## Neubau Haltestelle Guisanplatz

### Road Safety Audit

Vorprojekt

25. Mai 2021 / 1.0

Abbildung 17 Lokalisation Punkte mit Sicherheitsrelevanz (gelb, orange und rot)

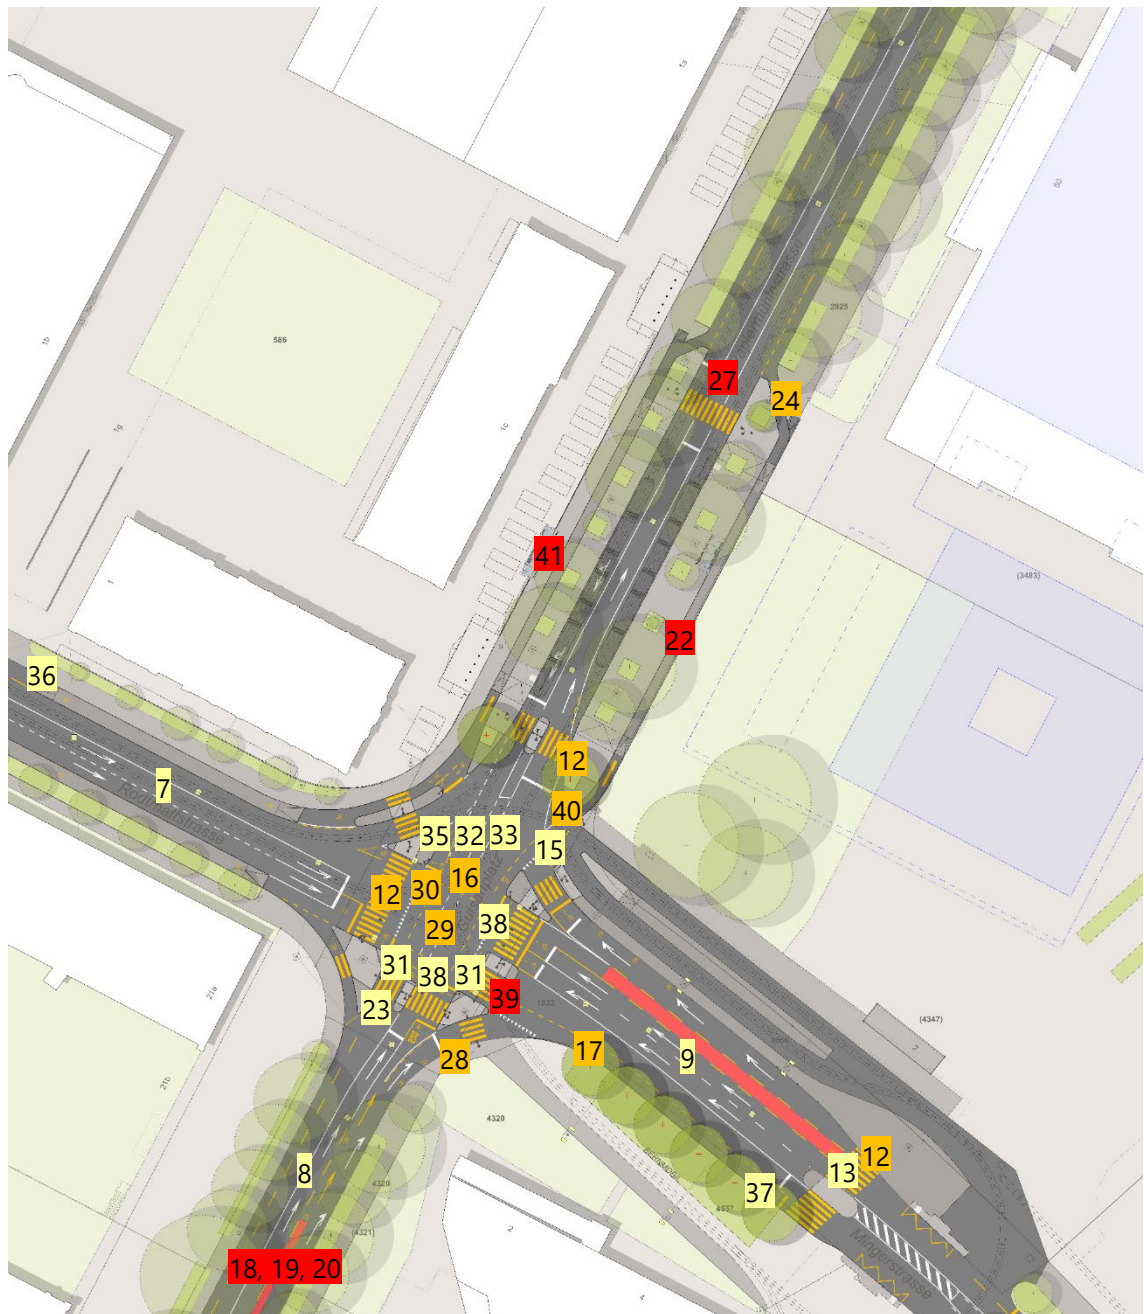
Typ	Nr.	Hinweis
C	7	MIV Fahrstreifenbreite Rodtmattstrasse: Geradeaus (Mingerstrasse): 3.0 m: Soll 3.1 m, damit ungenügend Links: 3.2 m: Soll 3.3 m, damit ungenügend Geradeaus zurück (Rodtmattstrasse): 3.2 m: Soll 3.6 m, damit ungenügend
B	8	MIV Fahrstreifenbreite Papiermühlestrasse Süd: Geradeaus (Norden): 3.0 m: Soll 3.2 m, damit ungenügend Rechts: 2.9 m: Soll 3.2 m, damit ungenügend Geradeaus (Süden): 2.9 m: Soll 3.6 m, damit ungenügend
C	9	MIV Fahrstreifenbreite Mingerstrasse: Rechts: ca. 3.3 m: Soll 3.2 m, damit genügend Geradeaus (Rodtmattstrasse): 3.0 m: Soll 3.2 m, damit ungenügend Links: 3.5 m: Soll 3.3 m, damit genügend Geradeaus zurück (Mingerstrasse): ca. 3.3 m: Soll 3.6 m, damit ungenügend
B	16	Veloführung über Knoten aus der Mingerstrasse in die Rodtmattstrasse: Die leichte Linkskurve wird nicht angedeutet. Der geradeausfahrende Velofahrer findet sich so im Aufstellbereich für den Indirekten Linksabbieger in die Papiermühlestrasse (Süd) wieder. Es ist anzustreben, dass der Velofahrende bereits vor der Knotenüberfahrt in die richtige Richtung gelenkt wird, damit auf dem Knoten keine Korrekturen nach links gemacht werden müssen. (Erfahrungswert). Vorschlag: Insel etwas verbeitern und Wartelinie MIV etwas verkürzen zugunsten indirektem Velolinksabbieger aus der Papiermühlestrasse Süd.

Typ	Nr.	Hinweis
B	17	Einengung des MIV-Streifens nach dem Knoten in der Mingerstrasse: Der Velostreifen nach dem Rechtseinbieger in die Mingerstrasse ist zwar genügend breit, jedoch wird dieser wahrscheinlich oft durch den MIV vom Knoten her überfahren. Dies aufgrund der leichten Rechtskurve und der Einengung des MIV-Streifens auf 3 m.
A	18	Velolängsführung Art: Die Überführung des Velostreifens in die Mitte auf Papiermühlestrasse Süd Fahrtrichtung Norden wird mit einer Konfliktfläche erkenntlich gemacht. Es kann angenommen werden, dass diese Konfliktfläche regelmässig über lange Strecken überfahren wird und der MIV dem Velofahrenden den Weg abschneidet. Da die Fahrbahn nicht genügend breit ist, ist eine Veloweiche wahrscheinlich nicht machbar, jedoch ist eine bauliche Führung auf den Geradeausstreifen zu prüfen. Der Rechtsabbieger könnte addiert werden.
A	19	Auf der Papiermühlestrasse Süd wird der Velostreifen links markiert, rechts fehlt allerdings eine Markierung. Zudem ist die Konfliktfläche über eine Länge von rund 55 m markiert. Der geradeausfahrende Velofahrer befindet sich auf der linken Seite des rechtsabbiegenden Autofahrers. Die Konfliktfläche zeigt an, wo es zu Konflikten zwischen dem MIV und Velo kommen kann, jedoch ist der Bereich zwischen der markierten Konfliktfläche und dem Knoten nicht frei von möglichen Konflikten (Spurwechsel bleiben erlaubt). Diese Situation wirkt schwer verständlich, insbesondere für den rechtsabbiegenden MIV; Velos werden über eine lange Strecke in der Mitte in einem Konfliktbereich geführt. Kurz vor der LSA ist der Velostreifen kurzzeitig unterbrochen und der Velofahrer findet sich markierungstechnisch auf der linken Seite des Rechtsabbiegestreifens, um geradeaus zu fahren. Diese Situ-

Typ	Nr.	Hinweis
		ation ist ungewohnt, kann zwischen Velo und MIV Missverständnisse hervorrufen. Für den Velofahrer kann diese Situation sehr einengend wirken, da er zwischen zwei Fahrstreifen keine Fläche für sich ausgewiesen hat. Empfehlung: Die Konfliktfläche und die Möglichkeit zum Einspuren auf den Rechtsabbieger ist möglichst kurz zu halten, Überprüfung der Markierung Fahrstreifenaufteilung kurz vor LSA, Zuweisung einer klaren Breite für den Velofahrer.
A	20	Auf der Papiermühlestrasse Süd Richtung Wankdorf ist zwischen den Fahrstreifen ein Velostreifen mit 1.5 m markiert (rot markierte Fläche). Die Breite zieht sich durch bis zum Ende des markierten Velostreifens. Die Einfahrt in Velo/Bussack ist ebenfalls 1.5 m breit. Für Velostreifen wird ein Minimalmass von 1.5 m vorgeschrieben. Zwischen Fahrstreifen ist eine Breite von 1.8 m erforderlich.
A	22	Velolängsführung Geometrie: Der Veloweg auf der Papiermühlestrasse Nord Richtung Wankdorf ist 1.8 m breit ausgewiesen. Wobei 30 cm ausserhalb des Projektperimeters liegen. Für Velowege wird ein Minimalmass von 1.5 m vorgeschrieben (Ausnahmefälle). Im Regelfall ist eine Breite von 2.5 m anzustreben. Die vorgegebene Breite beinhalten keine Abstände zu festen Infrastrukturen wie beispielsweise Wartehäuschen, LSA-Masten oder Wänden. Der Abstand zu festen Infrastrukturen beträgt 0.5 m. Somit resultiert eine Breite des Velowegs von 1.3 m. Zudem ist in Kurven der Bewegungsspielraum aufgrund der Schräglage zu vergrössern. Der Veloweg ist in diesem Bereich also ungenügend. Dies muss mit dem Neubau der Festhalle auf der angrenzenden Parzelle koordiniert werden, damit dort ein genügend breiter Veloweg entstehen kann.

C	23	Velolängsführung Geometrie: Der Velostreifen Richtung Papiermühlestrasse Süd neben der Insel zum Rechtsabbieger aus der Rodtmattstrasse ist punktuell nur 1.4 m breit. Für Velostreifen gilt eine Normalbreite von 1.5 m.
B	24	Velolängsführung Geometrie: Die Weg- und Rückführung nördlich der neuen Haltestelle Guisanplatz ist sehr "eckig". Die gewählte Geometrie ist fahrdynamisch eher schlecht für den Velofahren. Anzustreben ist ein Kurvenradius von 10-15m, was einer Geschwindigkeit von 15-20 km/h entspricht.

Typ	Nr.	Hinweis
B	12	Fussgängerstreifen: Der östliche Fussgängerstreifen in der Mingerstrasse und der südliche Fussgängerstreifen in der Papiermühlestrasse Süd sind nicht senkrecht zum Strassenrand. Die Querung Rodtmattstrasse ist ohne Mittelinsel und lang. Ist die Orientierung während der Querung nicht gewährleistet (z.B. Fussgängerstreifen schräg über die Fahrbahn, komplexe oder lange Querung), kann die Gehrichtung mit taktilen Führungselementen, z.B. mit taktil-visuellen Leitlinien, angezeigt werden.
C	13	Fussgängerstreifen: Der östliche Fussgängerstreifen in der Mingerstrasse ist nicht lichtsignalregelt. Fussgängerstreifen ohne Lichtsignalanlagen für die Fussgänger müssen vor und nach Lichtsignalanlagen für den Fahrverkehr einen Abstand von mindestens 125 m aufweisen, wenn sie nicht an einer deutlich erkennbaren Verzweigung liegen. Der minimale Abstand kann insbesondere im städtischen Bereich unterschritten werden, wenn ein verkehrstechnischer Bericht aufzeigt, dass eine ausreichende Sicherheit gewährleistet ist. Es wird vorgeschlagen, den Bedarf dieses Fussgängerstreifens abzuklären.

C	15	Rechtsabbieger für Velo aus der Mingerstrasse in die Papiermühlestrasse Nord ist unübersichtlich. Markierung zeigt zwei Spurwechsel an. Vorschlag: mit einer kleinen weissen Sperrfläche und verschobenem Piktogramm lösen.
A	27	Signalisation: Der nördliche Fussgängerstreifen in der Papiermühlestrasse Nord ist in Fahrtrichtung Nord für den MIV nur mit einem überkopf montierten Signalgeber gesichert (bei haltendem öV). Er befindet sich nach dem Konflikt mit dem Fussgänger. Die Anzahl und Positionierung der Signalgeber zur Sicherung der Fussgängerstreifen vor und nach der Haltestelle sind zu klären. Grundsätzlich ist einer der jederzeit sichtbaren Signalgeber vor dem Konflikt anzubringen.

Typ	Nr.	Hinweis
		Allgemein ist die Positionierung der Signalgeber zu überprüfen. Das Verdecken durch Bäume ist zu verhindern, wo möglich sind überkopf-Signalgeber zu montieren.
B	28	Markierung: Auf dem Rechtsabbieger aus der Papiermühlestrasse Süd fehlt der Haltebalken für das Velo.
B	29	<p>Markierung: In der Knotenmitte sind für alle Fahrbeziehungen des Veloverkehrs gelbe Leitlinien markiert. Diese widersprechen der übergeordneten Markierung wonach die Papiermühlestrasse vortrittsberechtigt ist (suggerieren falsche Vortrittsverhältnisse). Zumindest jene für die Verbindung Mingerstrasse/Rodtmattstrasse sind zu streichen.</p> <p>Entlang der Papiermühlestrasse sind weisse Leitlinien markiert. Die Leitlinien in Nord-Süd Richtung für den MIV könnten als Mischverkehrsfläche missverstanden werden. sie können auch weggelassen werden. Falls die Markierung ausgedünnt werden kann, ist über die Markierung von Leitlinien für die Linksabbieger zu diskutieren. Vor allem für den Linksabbieger Mingerstrasse – Papiermühlestrasse Süd erscheint eine Leitlinie für den Linksabbieger sinnvoll.</p>

B	30	Markierung: Der Linksabbieger aus der Rodtmattstrasse wird nicht genügend geführt. Durch die Tramgeometrie wird dem MIV eine Linie angedeutet, welche ihn nahe an den Aufstellbereich für den indirekten Linksabbieger in die Papiermühlestrasse Süd bringt. Vorschlag Leitlinie für den linksabbiegenden MIV ergänzen (analog Mingerstrasse).
C	31	Markierung: Es ist eine durchgezogene weisse Leitlinie markiert für die Knotenausfahrt in die Papiermühlestrasse Süd sowie in die Mingerstrasse. Die durchgezogene weisse Leitlinie nach dem Knoten ist überflüssig; die gelbe Leitlinie reicht aus.
C	32	Markierung: Aus der Papiermühlestrasse Nord kommend ist ein geradeauslinksweisender Pfeil markiert. Mit dem markierten Pfeil wird dem Velofahrenden suggeriert, dass er direkt links in die Mingerstrasse abbiegen kann. Dies ist allerdings nicht erlaubt. Der Pfeil muss weggelassen werden.
C	33	Markierung: Die Trennung der entgegenlaufenden Fahrstreifen nördlich des Knotens auf der Papiermühlestrasse ist mit gestrichelten Leitlinien gelöst. Zudem ist die Verzweigung für den MIV von der Papiermühlestrasse Nord herkommend ebenfalls gestrichelt markiert. Mit dieser Markierung wäre ein Geradeausfahren ab dem Rechtsabbieger aus der Mingerstrasse in die Rodtmattstrasse erlaubt (abgesehen vom verbindlichen Rechtspfeil). Die Markierung zwischen den Fahrstreifen sowie bei der MIV-Verzweigung sollen durchgezogen markiert werden.

C	35	Markierung: Für den Velofahrenden aus der Papiermühlestrasse Nord kommend ist eine gelbe durchgezogene Leitlinie markiert (Richtung Aufstellfläche indirektes Linksabbiegen aus Mingerstrasse). Die gelbe Leitlinie ist überflüssig.
C	36	Markierung: Auf der Rodtmattstrasse wird der Velostreifen vor der Einstellhalle durchgeführt. Auf dem Veloweg unmittelbar davor ist ein Velopiktogramm markiert. Auf dem Veloweg ist das Piktogramm nicht unbedingt nötig, allerdings vor der Einstellhallenzufahrt umso mehr (um auf den Veloverkehr aufmerksam zu machen).
C	37	Markierung: Vor dem Fussgängerstreifen über die Mingerstrasse ist eine gelbe Leitlinie bis zum gelben Haltebalken markiert. Die Leitlinie ist durchgezogen zu gestalten.
C	38	Markierung: Für das indirekte Linksabbiegen aus der Rodtmattstrasse sowie aus der Papiermühlestrasse Süd sind jeweils zwei Velopiktogramme vorgesehen. Ein Piktogramm reicht aus.

A	39	Situationsspezifische Ausrüstung: Der Kreuzungswinkel zwischen Velostreifen und Tram ist nach dem Knoten Richtung Mingerstrasse ca. 25 Grad. Der minimale Querungswinkel über Tramgleise beträgt 30 Grad.
B	40	Situationsspezifische Ausrüstung: Der Velostreifen wird Richtung Norden direkt über die Tramgleiskreuzung geführt. Eine Tramgleiskreuzung ist mit dem Velo nicht ganz einfach zu überfahren. Es hat viele Löcher in einer Tramgleiskreuzung (Unebenheiten, welche Velofahrende stark beeinträchtigen)

Typ	Nr.	Hinweis
A	41	Situationsspezifische Ausrüstung: Bei der Haltestelle Richtung Guisanplatz befindet sich das Wartehäuschen hinter der Velo-Haltestellenumfahrung. Das Wartehäuschen befindet sich mittig zur Haltestelle, die Fussgängerstreifen zum Erreichen der Haltekante sind weit entfernt vom Wartehäuschen. Die Velo-Haltestellenumfahrung wird von Fahrgästen wild gequert werden, obwohl Fussgängerstreifen über die Haltestellenumfahrung bestehen.

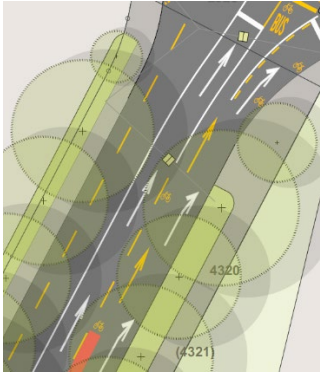
-	11	Fussgängerstreifen: Die big Five und/oder die anderen Anforderungen entsprechen nicht den Vorgaben.	Der Zugang zum Fussgängerstreifen führt vortrittsbelastet über den Veloweg	Im Sinne der Verständlichkeit, der Sichtbarkeit des Velowegs (Aufmerksam machen auf Konflikt Velo / Fussgänger) und in Analogie zur	-		Hinweis
